SAS PARC EOLIEN DU SUD ARTOIS
—
DOSSIER DE DEMANDE D'AUTORISATION UNIQUE

CHAPITRE 6

RÉPONSE À L'AVIS DE LA MRAE

Figure 1 : Localisation des parcs éoliens à traiter pour les effets/impacts cumulatifs (Source : Volet écologique p.189)

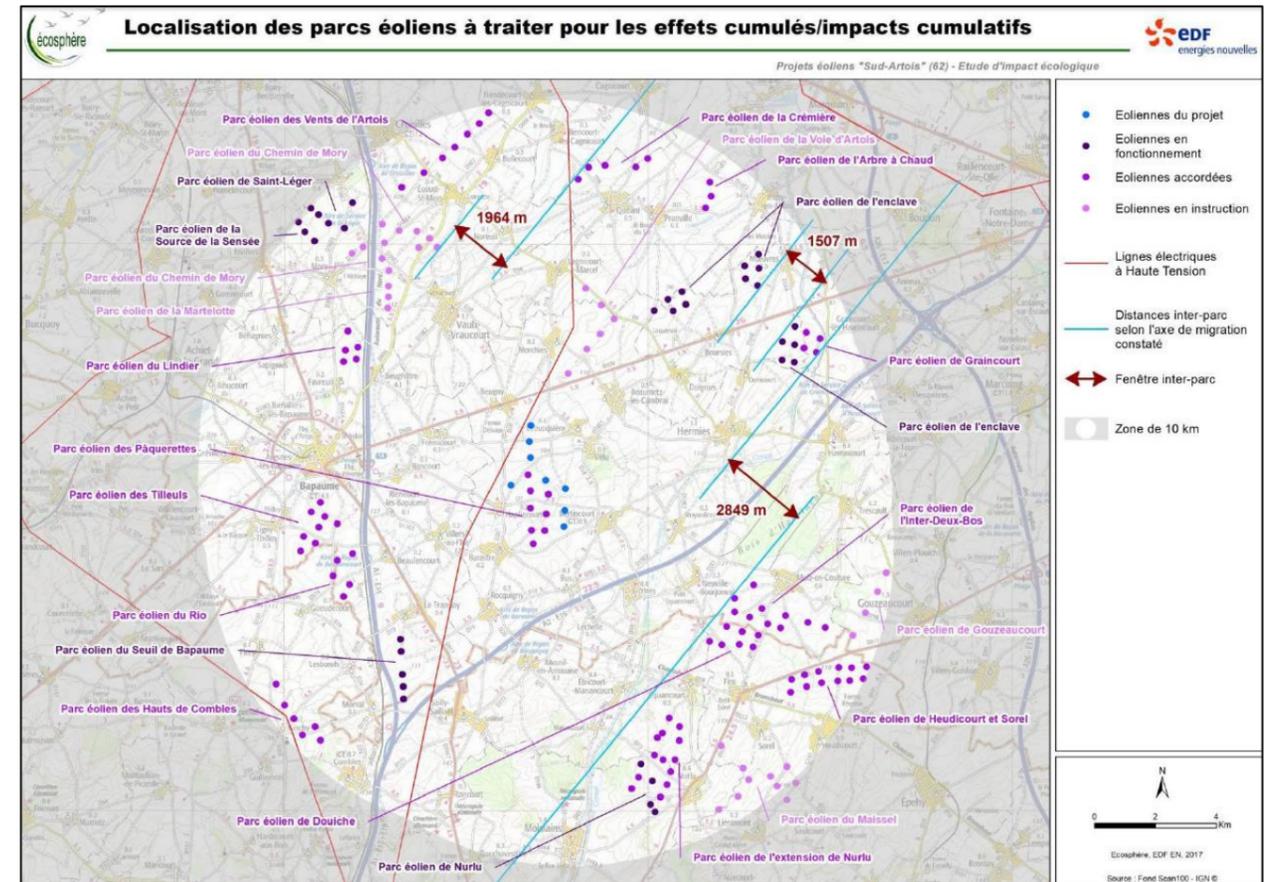
Concernant l'articulation du projet avec les autres projets connus. La MRAE « recommande de renseigner la partie relative aux impacts cumulés sur les effets potentiels sur les oiseaux de l'évitement forcé des parcs éoliens en raison de l'effet barrière sur sept kilomètres. »

Dans le cadre des études menées pour le projet du Sud-Artois, la question des effets cumulés sur la faune, et plus particulièrement l'avifaune a été traitée p.186 à 190 du volet écologique. Les conclusions de ces travaux sont reprises synthétiquement p.258 de l'étude d'impact.

Il est important de rappeler que le parc éolien du Sud Artois s'inscrit dans un contexte éolien dense et que **l'effet barrière est préexistant à ce projet**. Par rapport à la situation actuelle, « le présent parc ne contribuera pas à augmenter l'effet barrière de manière significative car il s'inscrit en densification du parc des pâquerettes et «derrière» le parc éolien en fonctionnement de l'enclave, si l'on considère l'axe de migration Nord-est/Sud-ouest. » p.190. Par ailleurs, le bureau d'étude Ecosphère ajoute qu'il faut relativiser les perturbations de vols générées par les parcs. En effet, en dehors de la frange littorale, il n'y a pas de voie de migration majeure au sein des Hauts-de-France et le site se trouve donc en dehors des voies majeures. De fait, **les enjeux liés à l'activité migratoire sont donc plus faibles sur ce territoire**. Ajoutons à ce constat, le fait qu'une part non négligeable des oiseaux migrateurs vole à des altitudes supérieures à la hauteur d'une éolienne (vols nocturnes, vols par conditions climatiques favorables).

Le bureau d'étude Ecosphère conclut donc que « Le surcoût énergétique éventuellement occasionné est considéré comme une perturbation non significative et donc négligeable. » qui ne nécessite pas d'étude complémentaire.

Figure 2 : La zone de projet apparaît au sein du pôle 3 de densification (Source : Annexe du SRE p.45)

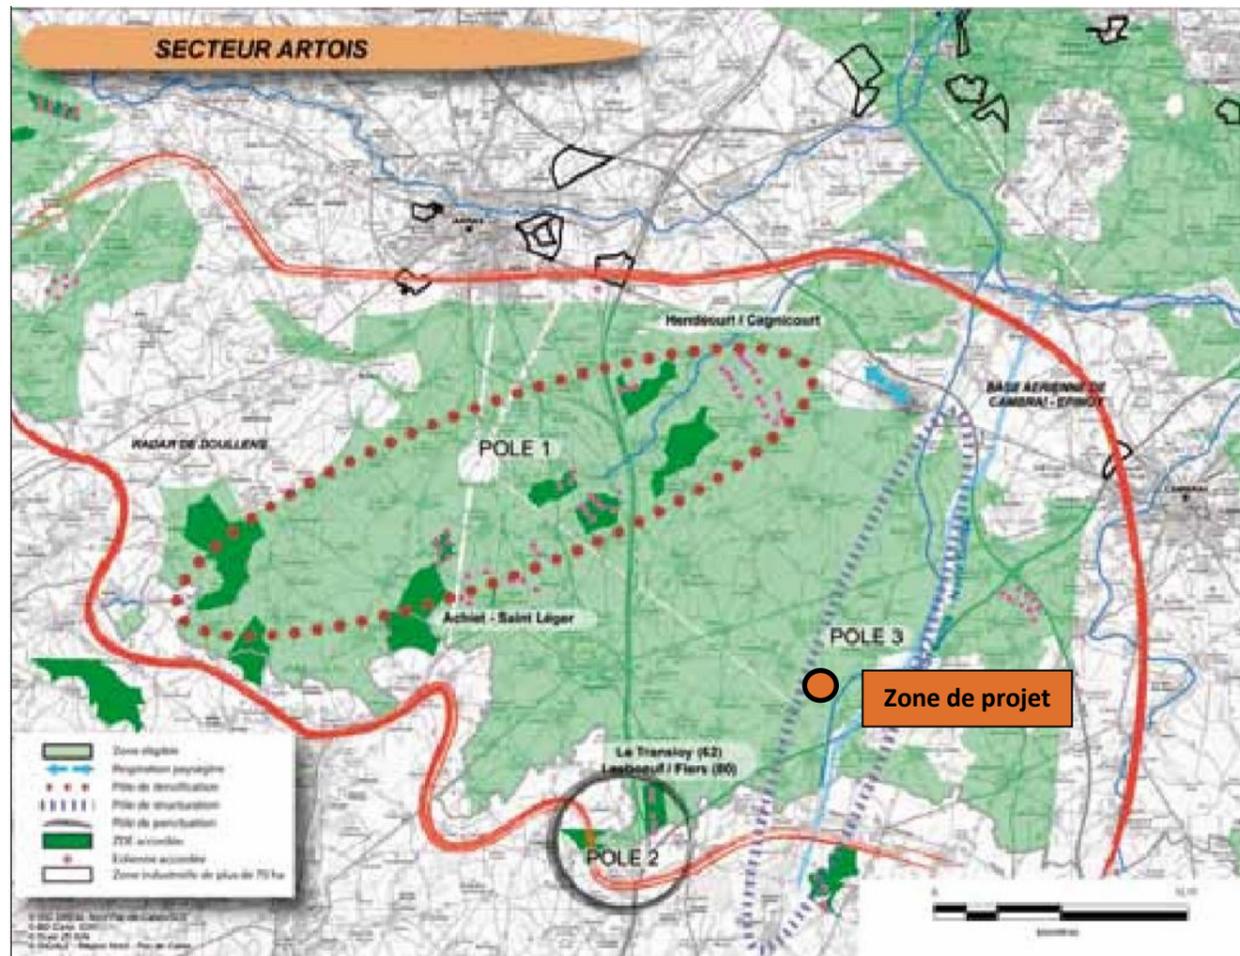
Cependant, l'autorité environnementale indique que « le projet vient s'implanter dans un territoire déjà fortement investi par l'éolien et au sein d'un espace de respiration. ». Elle recommande de démontrer qu'aucune autre solution raisonnable de localisation de projet de parc éolien équivalent, présentant moins d'impact, n'était envisageable.

Les premiers contacts avec les communes de Barastre, Bertincourt, Haplincourt, Lebuquière et Vêlu ont eu lieu en 2014 sur la base des recommandations du SRE du Nord-Pas-de-Calais. Leurs territoires apparaissent en effet en **zone éligible à la suite de l'état des lieux effectué à l'échelle régionale**. Comme il est indiqué en p.15 du volet paysager « *Tous les secteurs de sensibilité identifiés dans le SRE du Nord-Pas-de-Calais et celui de Picardie sont situés au-delà du site d'implantation potentiel.* ». Le secteur apparaît même comme une **zone propice « à la densification de l'éolien »** (Annexe du SRE, p.45). Et comme soulignée par la DREAL Hauts-de-France dans le « Référentiel pour la constitution d'un dossier de demande d'autorisation environnementale impliquant des installations classées en Hauts-de-France, juillet 2018 », « *Les Schémas Régionaux Eoliens de Picardie et du Nord-Pas-de-Calais ont été annulés. Néanmoins, les principes exposés dans ces schémas peuvent toujours être pris en considération par le pétitionnaire (zonages, contraintes techniques, naturelles et paysagères ainsi que la stratégie de développement).* »

Ainsi, la localisation du projet s'est fait en accord avec les recommandations régionales dans une zone éloignée des grands enjeux identifiés du territoire et, rappelons-le, dans une zone identifiée comme propice à la densification.

Figure 3 : Vues vers et depuis Rocquigny (Source : Etude d'impact p.152)

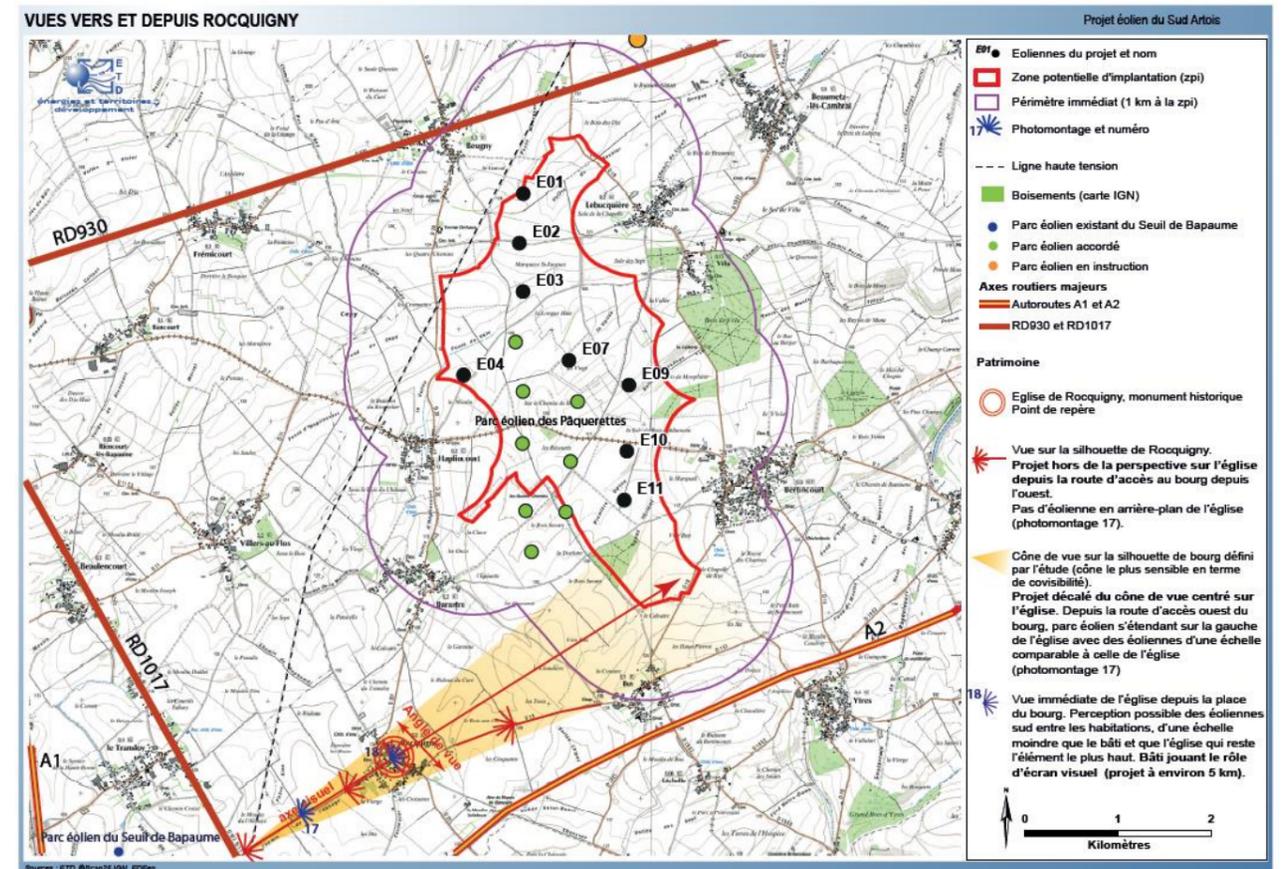
- L'occupation d'un espace de respiration, l'autorité indique que le projet du Sud-Artois « *amorce le développement éolien sur cette zone centrale encore préservée* » et « *entérinera le principe de densification intense sur ce territoire* ».
- Les impacts visuels sur les villages et le cimetière de Beugny ;
- Le possible effet de concurrence du projet avec l'église de Rocquigny à 3,5 km.

Enfin, les effets du projet sur l'église de Rocquigny ont été étudiés spécifiquement dans le volet paysager, p.61-62 et p.152-153. L'impact du projet du Sud-Artois est considéré comme « *faible* » du fait de l'éloignement du projet et de son décalage vers le Nord du bourg. **Le projet viendra s'implanter en continuité du projet des Pâquerettes et ne créera pas d'appel supplémentaire dans le paysage par rapport à ce premier parc, plus proche de l'église.**
